改善箇所説明図

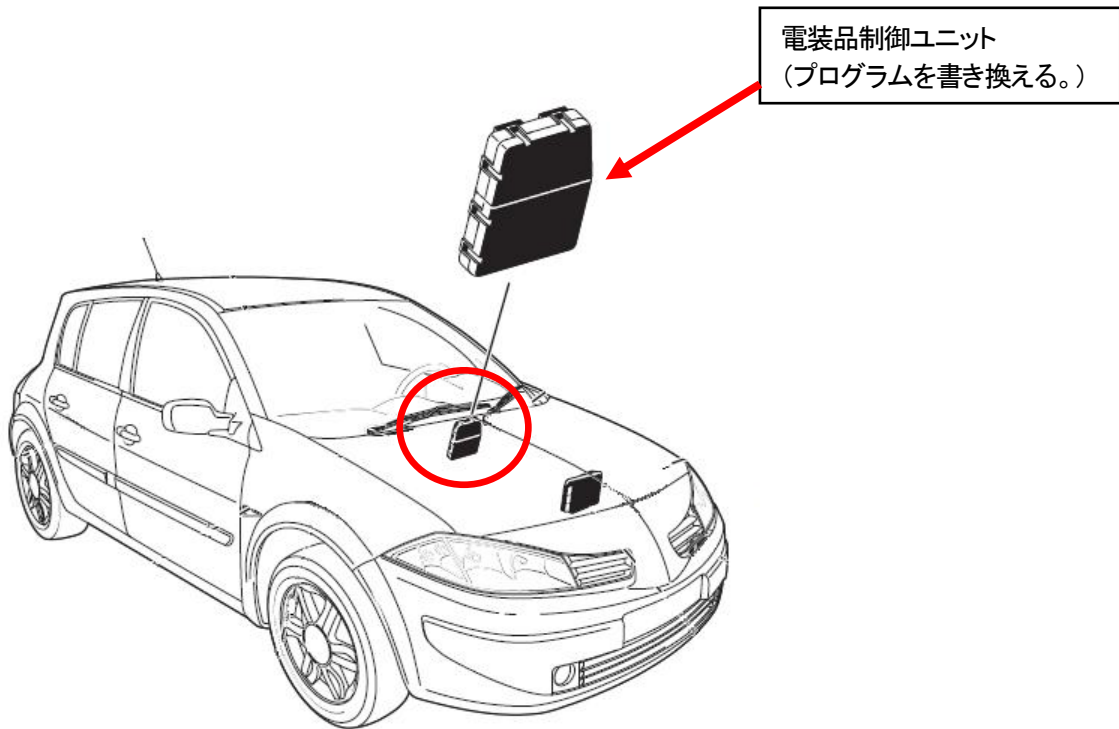
基準不適合の発生箇所

電装品の制御ユニットのプログラムが不適切なため、速度計を含むメーターパネルの照明が点灯しないおそれがある。

改善の内容

全車両、電装品制御ユニットのプログラム番号を確認し、対象のものは対策されたプログラムに書き換える。

原動機室にルノー指定ステッカーを貼付する。
